公告号: A21-022

### WindEDIT Lite软件之修复

图1. 通过蓝牙连接

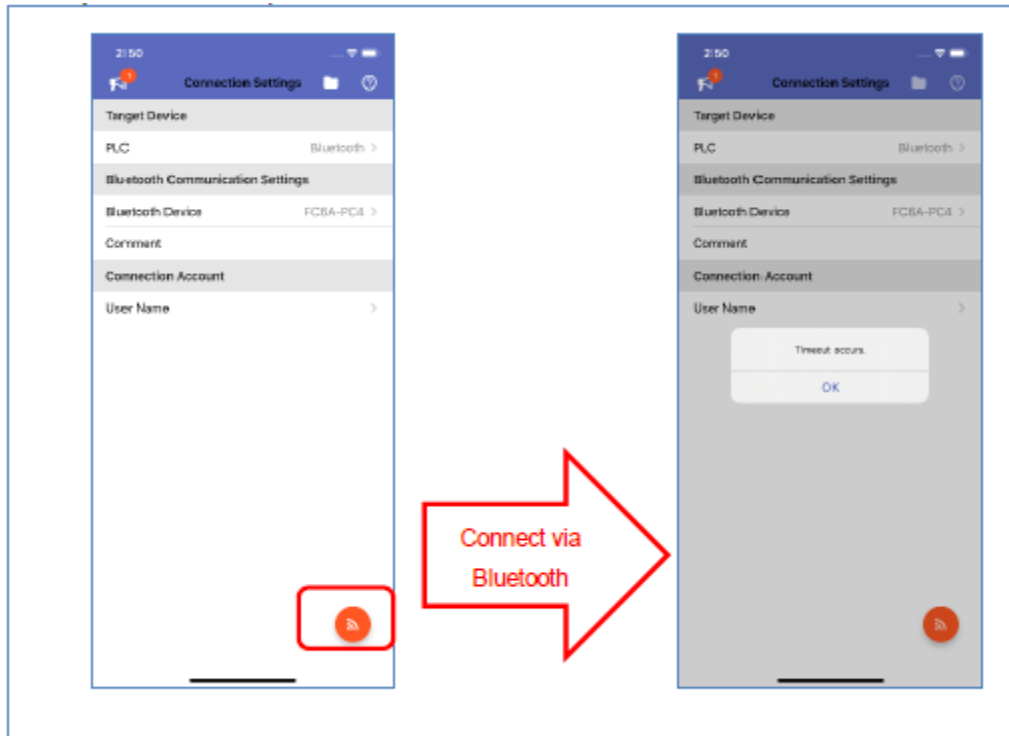
当升级到 Ver. 1.3.0 时, WindEDIT Lite 无法从 iPhone 通过蓝牙连接 PLC。

以上错误在 WindEDIT Lite Ver. 1.3.1 中被修正。

请从苹果的“App Store”下载以上版本的软件, 然后安装升级你的软件。
